**CONTRATAÇÃO DE ORÇAMENTAÇÃO, DE REVISÃO DE  
PROJETO EXECUTIVO E DE ELABORAÇÃO DOS  
TERMOS DE REFERÊNCIA CONSTRUTIVO E AMBIENTAL  
DA BARRAGEM DO ARROIO TAQUAREMBÓ - RS**

**RELATÓRIO DE INSPEÇÃO E AVALIAÇÃO TÉCNICA DE PROJETOS**

22 de março de 2022

Figura 9 – injeções de consolidação (projeto de engenharia, 2009).

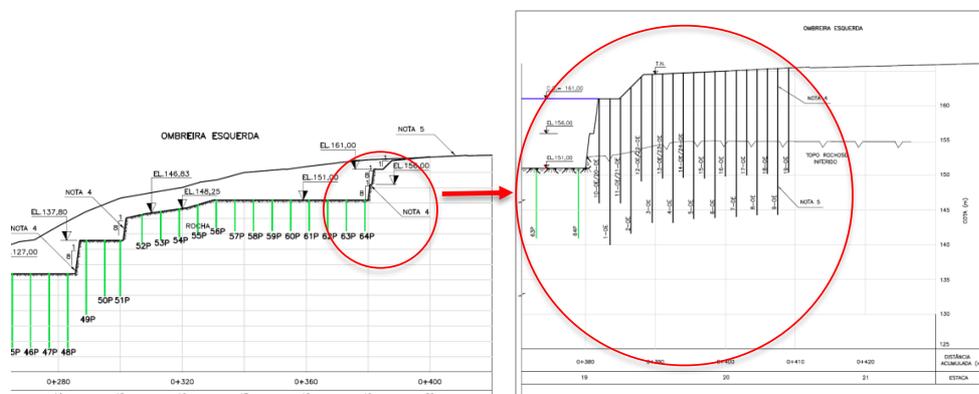
Naturalmente a região das ombreiras apresentam propriedades mecânicas inferiores ao centro da barragem. Vale destacar a ombreira esquerda que apresenta uma faixa contínua de decomposição de rocha (formação de solo), correspondente a uma intrusão associada a uma descontinuidade mais sensível ao intemperismo. O fato é que o maciço de CCR encosta nesta posição. Deve-se averiguar as condições, especialmente de capacidade de carga e de permeabilidade do maciço para que esta porção não seja empecilho após operação de enchimento do reservatório.

Neste caso, complementações de injeções de consolidação inclinadas e verticais ainda podem ser necessárias até mesmo além do que está especificado em projeto (ver Figura 9). Para isso, estudos específicos neste local devem ser conduzidos para aferir quantitativos complementares e averiguar a situação atual.

Dentro dos estudos necessários haverá necessidade de investigações complementares com sondagem mista (2 pontos), ensaio de perda d'água em furo de sondagem e geofísica por caminhamento elétrico (complementar – 2 linhas de 40m) do maciço atual, de modo a mapear o executado e diagnosticar a necessidade de injeções.

Figura 15 – perfil da galeria visto de jusante. Em azul a área inundada.

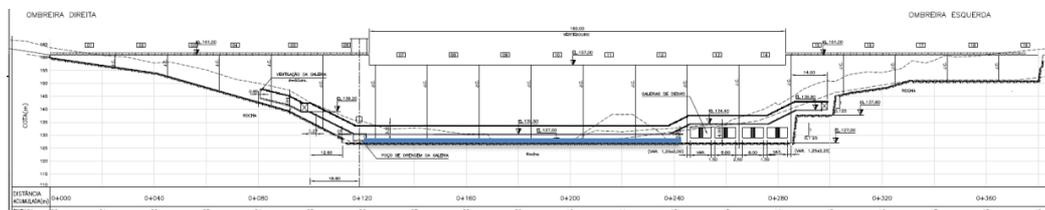
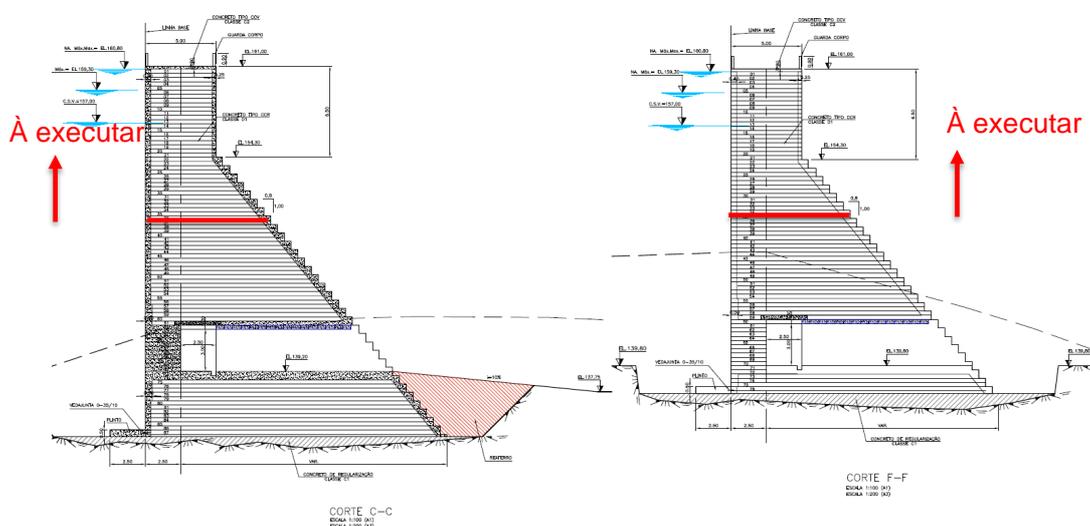
A galeria, no nível mais baixo está inundada, com uma lâmina de aproximadamente 30cm de água (no instante da visita). Ao que tudo indica o acúmulo de água está relacionado a presença da lama e colmatção dos drenos e do poço de recalque na parte mais baixa da estrutura. Ao atravessar a galeria, observa-se acúmulo de maior espessura de lama mais próximo a ombreira direita (bloco 13) por efeito de fluxo direcionado nas cheias a partir da entrada de água pelos tubos abertos (diâmetro 300mm) acima da adufa.

**Neste contexto, a galeria deve ser esgotada a partir de um sistema de bombeamento com bomba lameira. Também, deverá ser realizado a limpeza de todos os drenos, bem como do poço de esgotamento.**

Para isso, deve ser elaborado um projeto de secagem da galeria com manutenção preventiva dos drenos e posteriormente executar a atividade planejada. De antemão, após a adequação de instalações elétricas, ocorrerá a necessidade de instalar uma bomba lameira na posição mais baixa do poço (ombreira direita) e um conjunto de mangotes e conexões. Pode-se usar o desnível entre o fundo do poço e a saída da

Figura 20 – seção do poço de drenagem (Projeto de Engenharia, 2010)

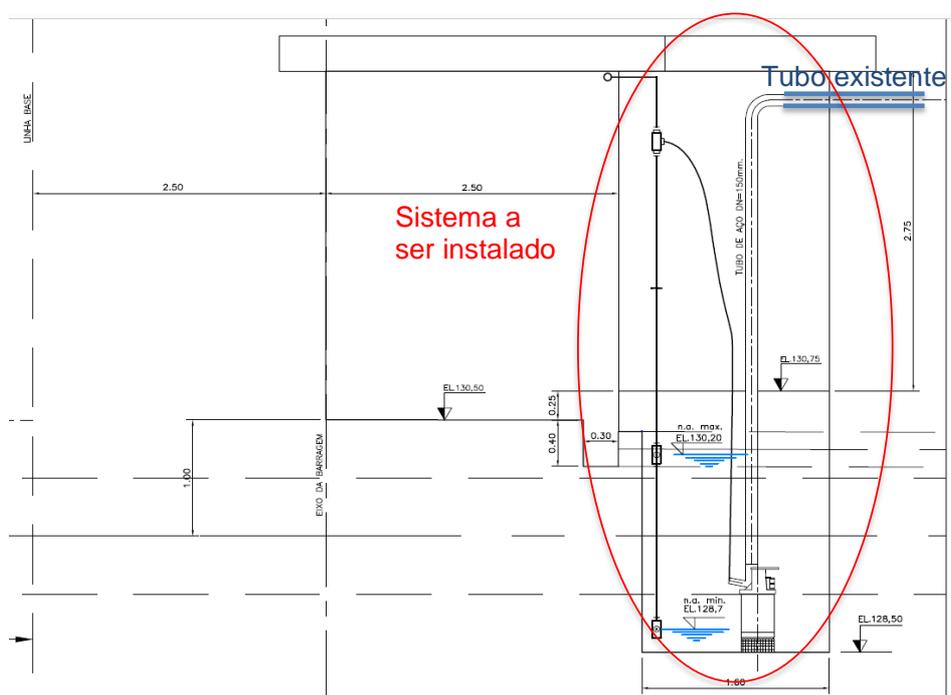
galeria. Por outro lado, a tubulação de recalque (tubo metálico Ø 15 cm) que fará o recalque intermitente de vazão de água dos drenos da galeria, já está instalada, eventualmente podendo ser utilizada. Portanto, a bomba provisória deve ter capacidade de atender a sucção de água com lama com considerando esta perda de carga.

**Figura 24 – Manifestações patológicas no interior da galeria.**

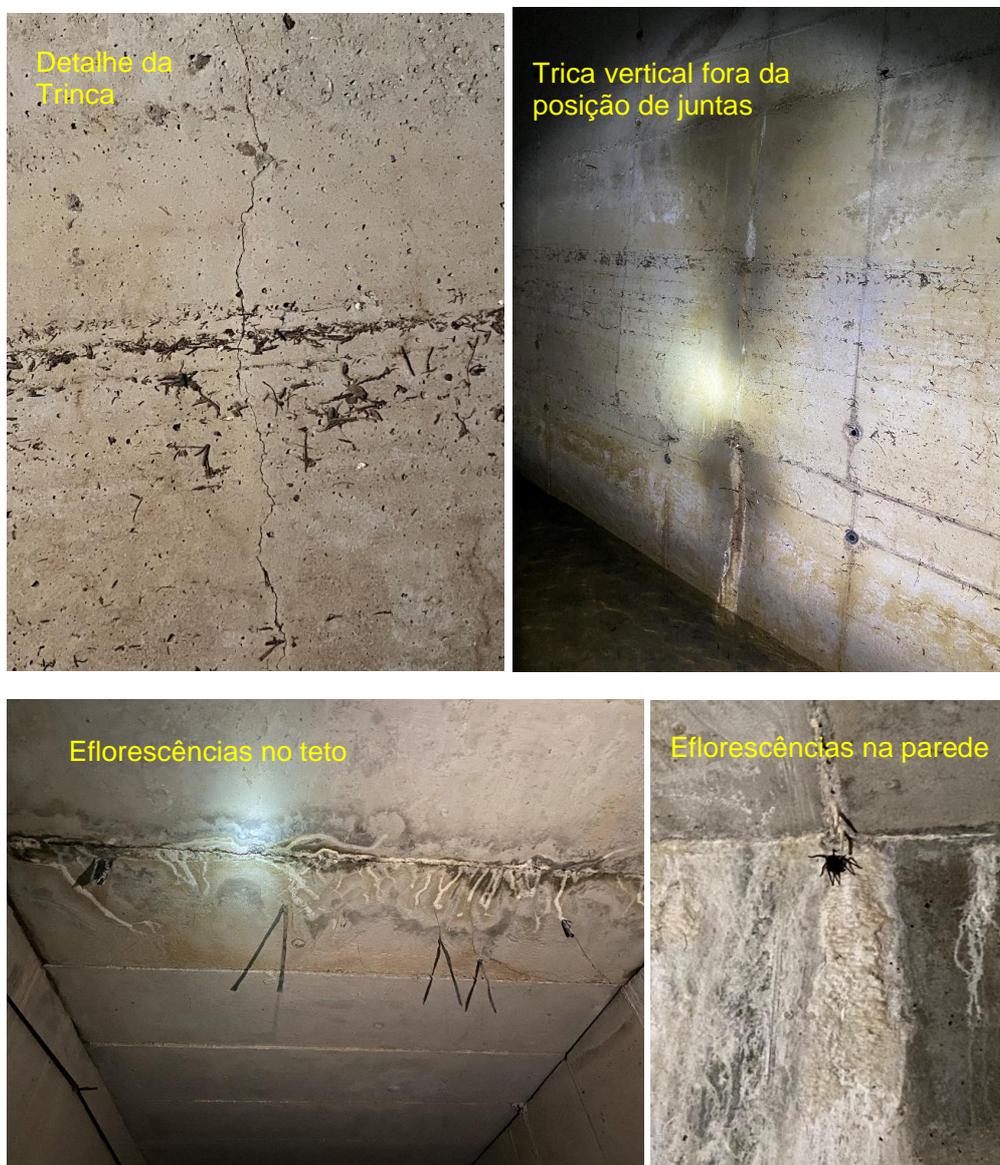
Algumas manifestações patológicas foram observadas e devem receber atenção quando da entrada dos trabalhos de retomada pela vencedora do certame. A primeira vista, reparos superficiais de trincas e eventualmente reparos profundos de com aplicação de injeções, já seria suficientes, mas uma **verificação mais profunda a partir de um laudo pericial após a finalização da limpeza interna, garantiria a durabilidade necessária para a operação da estrutura.**

**Figura 25 – Aspectos das juntas entre blocos.**

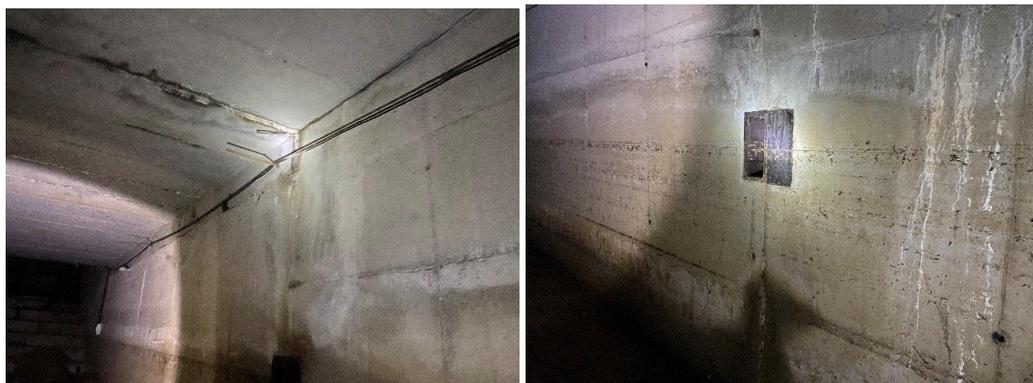
As juntas entre blocos, onde estão presentes o sistema de vedação de montante e jusante (veda-junta Fugenband O-35/10) percebe-se mais nitidamente ações de infiltração. Neste caso, por água da chuva, uma vez que a barragem nunca esteve em operação. Alguns pontos de eflorescência são notados nestes locais. Em geral, nenhuma junta encontra-se defeituosa, pois as evidências de infiltração não estão

vinculadas à fluxos horizontais, mais sim migração de água sem pressão hidrostática.

**Figura 36 – Detalhe dos nichos das adufas e desalinhamento medido.**

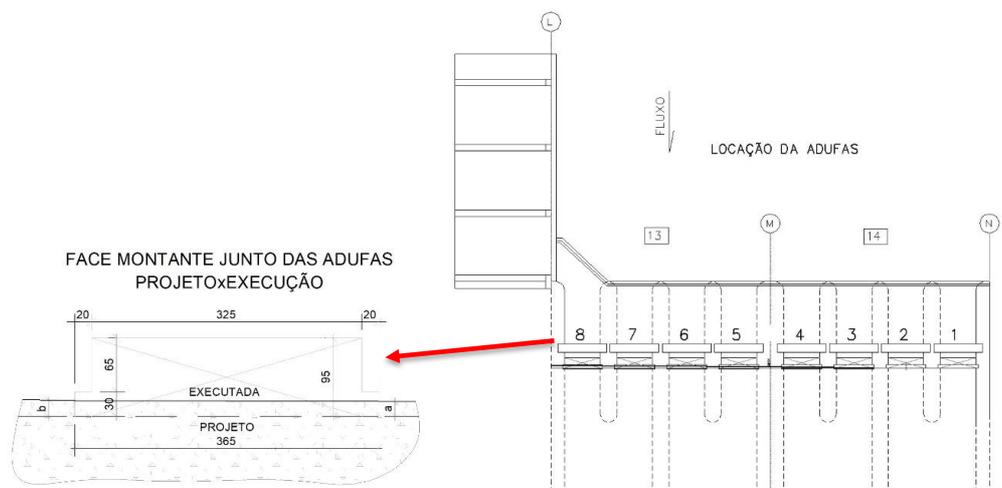
A intervenção mais expressiva, por questões de inconformidade executiva é a que se refere a necessária correção devido ao desalinhamento de concretagem (posicionamento de formas ou alinhamento topográfico) que gerou redução significativa do nicho da comporta tipo vagão. Como está atualmente, dos oito nichos, apenas dois estão alinhados com espaço de acordo com o planejamento de

projeto. Para os demais, houve redução de espaço, não sendo possível a passagem da comporta naturalmente.

Medidas em campo indicam que a linha base, que corresponde ao alinhamento da face da barragem com o nicho da comporta vagão está derivando (sombreado) o nicho a partir do terceiro vão. A variação ocorre iniciando com 2 cm e termina com 21,5 cm no último vão. Como a comporta vagão apresenta dimensões praticamente encaixante com o nicho de 30 cm, restam ao final apenas 8,5 cm para a passagem da comporta, o que fisicamente é impossível sua passagem.

Uma vez que não há espaço para a comporta correr pelo nicho, será necessário intervenção desta parcela de concreto ou mesmo reaver o projeto da comporta.

Observando tal inconformidade, assume-se que será necessário a intervenção para que a comporta vagão exerça sua função de vedação para a concretagem secundária (embuchamento) das aberturas provisórias (atualmente funcionais) para a passagem do arroio Taquarembó.

**No entanto, a intervenção para readequação do nicho das comportas vagão da adufa é passível de realização de projeto executivo, que pode ser realizado durante as instalações das obras, uma vez que esta etapa pode ser gerenciada no cronograma da obra.**

**Figura 38 – Modelagem geométrica das adufas no software Revit mostrando nichos restringidos.**

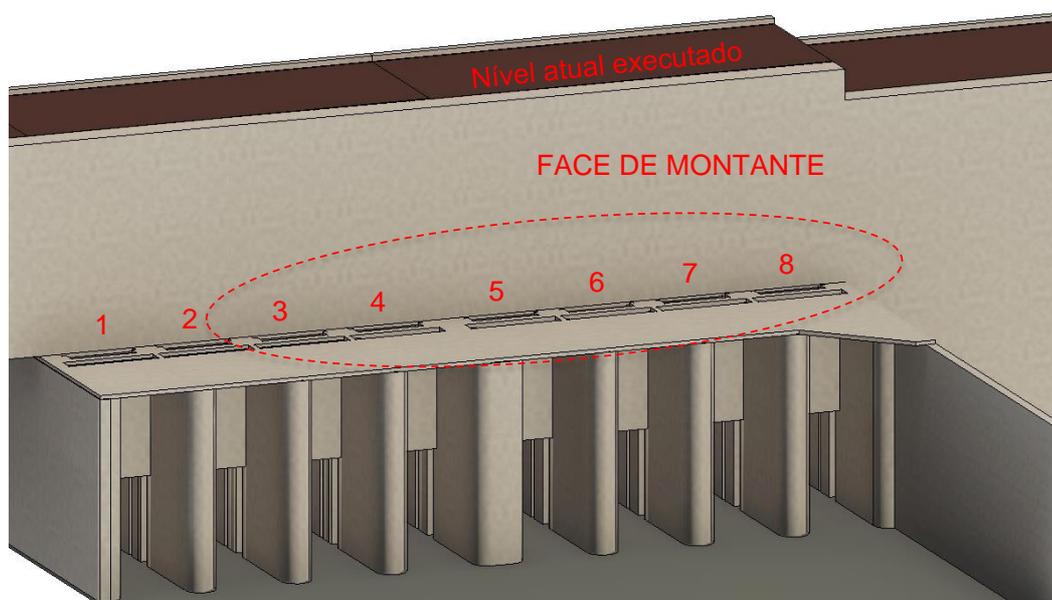
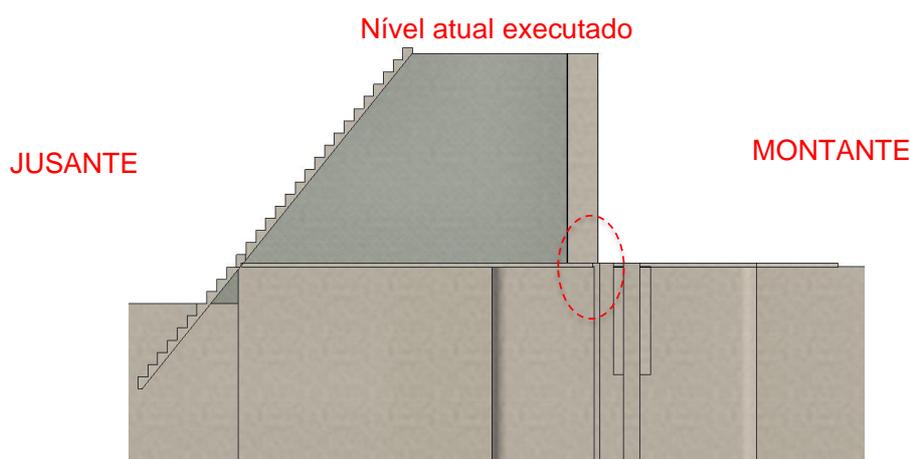
As vertentes de readequações podem ser diferentes, no entanto estima-se que será necessário cortes e reparos da face da barragem naquela posição, ou mesmo,

readequação da posição das comportas nos nichos efetivamente afetados pela restrição de espaço. A priori, a primeira alternativa é mais plausível, pois, a estrutura ainda precisa ser alteada até a cota 161,00 m, podendo ser planejada e adequada uma intervenção de menor vulto.

Destaca-se que para efeito de determinação de quantidades dos reparos deverá ser considerada a intervenção de corte da face com adequação para a passagem da comporta através do nicho.

Figura 40 – Detalhe das armaduras dos degraus (Projeto de engenharia).

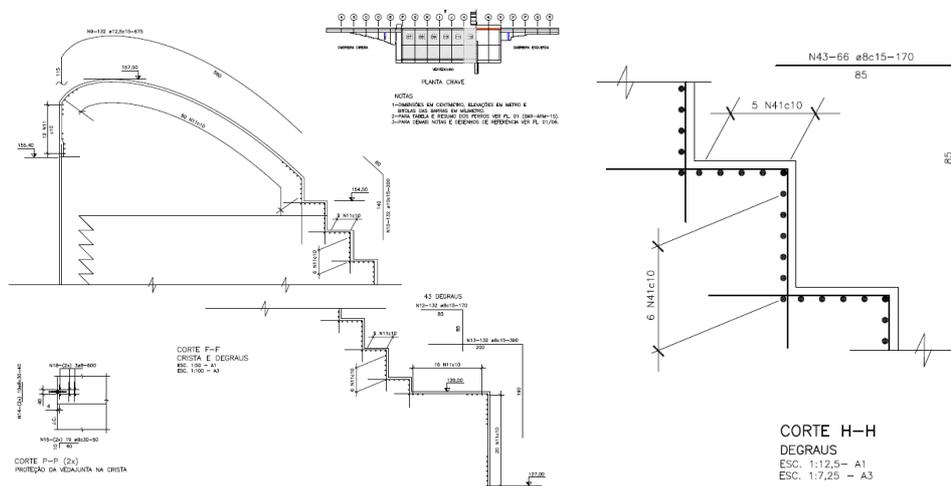
Observa-se que existe nesta face uma grande quantidade de armaduras de esperas para concretagem, em especial aquelas posições limites do vertedor, ficando estas expostas às ações intemperes desde a época em que as obras do maciço paralisaram.

No entanto, cabe observar que além das intervenções que se deve fazer para retomada de concretagens, nota-se que existe uma série de reparos a ser realizados nos concretos da face, uma vez que se observa em pontos localizados, desagregações, tricas e ganchos auxiliares de içamento ainda expostos na superfície.

**Em suma, as intervenções do lado de jusante da barragem, devem pautar no seguinte:**

- **Remoção de todo o produto de oxidação das armaduras com jateamento de areia ou escovação com aço;**
- **Tratamento de todas as armaduras expostas aproveitáveis com produtos de inibição de corrosão;**
- **Limpeza e escarificação das faces do concreto velho com o novo**
- **Reparos localizados superficiais ou profundos de modo a atender as condições operacionais.**

**Figura 56 – Detalhes dos piezômetros a serem executados dentro da galeria (Projeto de Engenharia, 2010).**

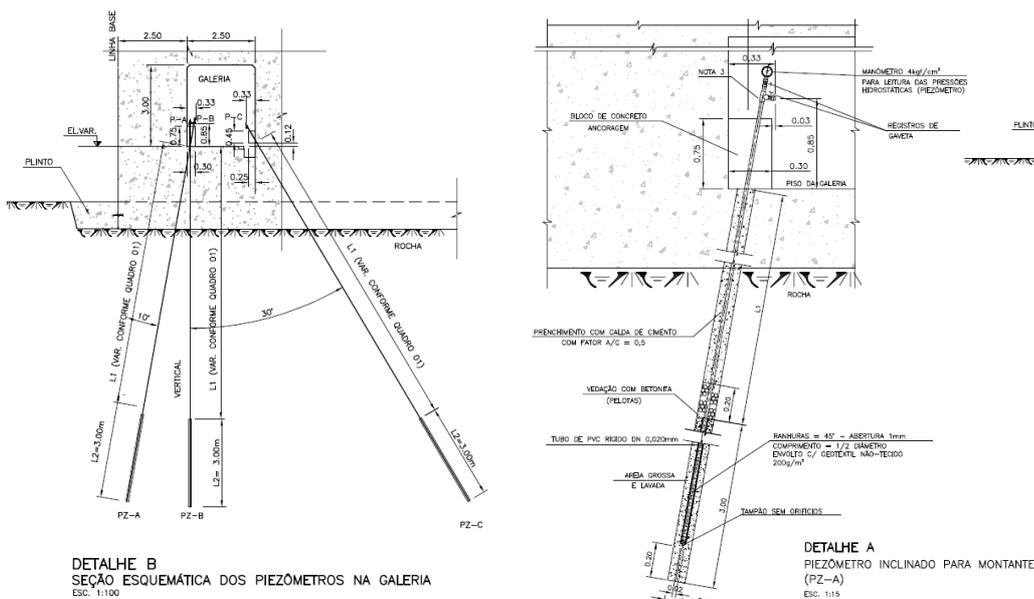
As perfurações e montagem dos equipamentos são serviços ainda necessários. Destaca-se a perfuração para os piezômetros, pois trata-se de um serviço especializado com equipamento posicionado dentro da galeria.

**Figura 63 – Descontinuidades mapeadas no reservatório e observação de intrusão aflorante numa posição do canal já escavado.**

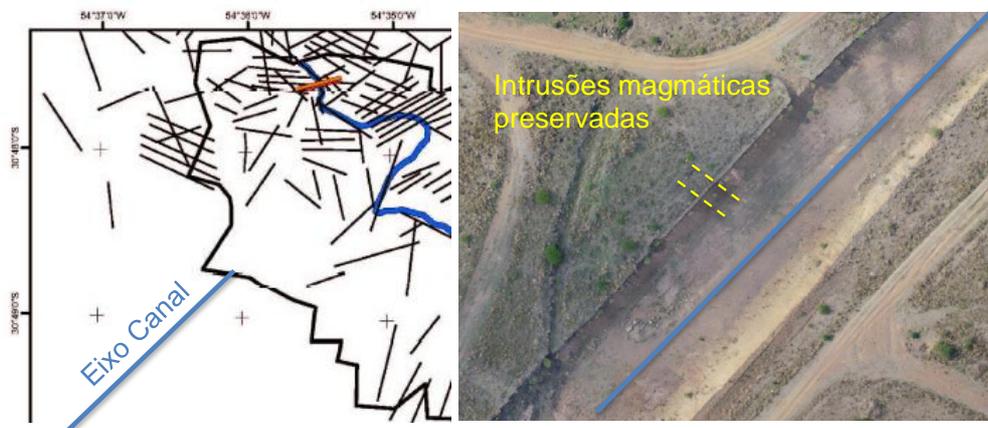
Ainda nas escavações em solo é possível observar intrusões de macios preservados transversais ao eixo do canal, como visto na **Figura 63**.

Alerta-se ainda para as condições de estabilidade dos taludes rochosos e de solo. Na ocasião de planos com descontinuidades desfavoráveis (mergulhantes em direção ao canal) combinados com fraturamento do maciço, além das escavações deverem ser cuidadosas, poderá haver necessidade de aplicação de sistemas de contenção ou mesmo abater os taludes de corte em função do risco de movimento de massa.

**Figura 65 – Projeção de cortina de vedação potencialmente necessária dada as condições hidrogeológicas.**

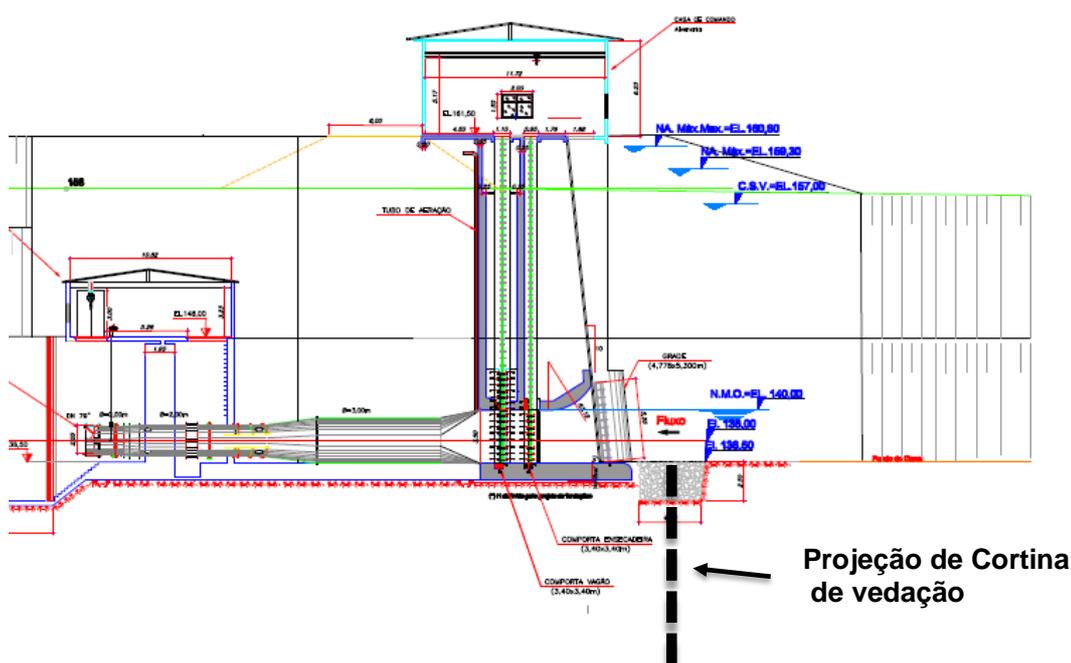
De qualquer sorte, deve-se contar com a execução de uma cortina de vedação junto lado de montante da TDA-CI, uma vez que o desnível operacional será de pelo menos 20 m de coluna d'água. Poderá haver necessidade de consolidação lateral em meio a posição das ancoragens da cortina atirantada.

Figura 66 – Posições sugeridas para a piezometrias.

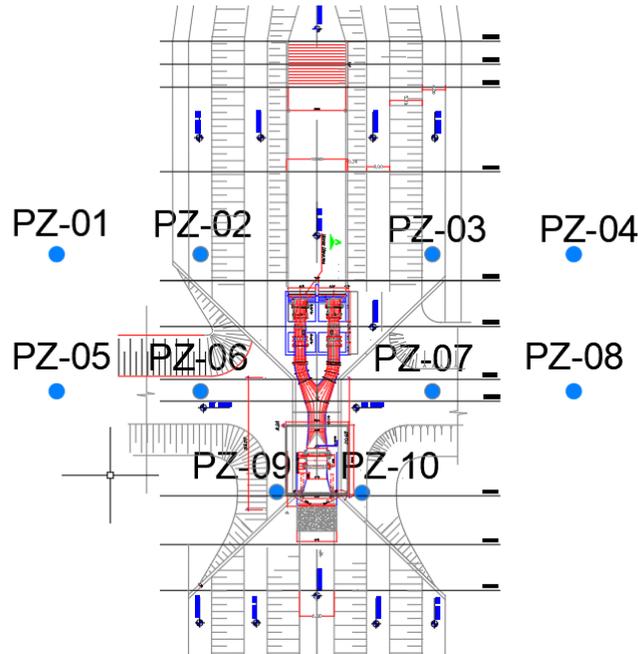
A sugestão tomada para efeito de quantificação foi da execução de linhas com piezômetros a montante e jusante da tomada d'água. Estes piezômetros devem ser instalados a cota que corresponde a linha logo abaixo da fundação.
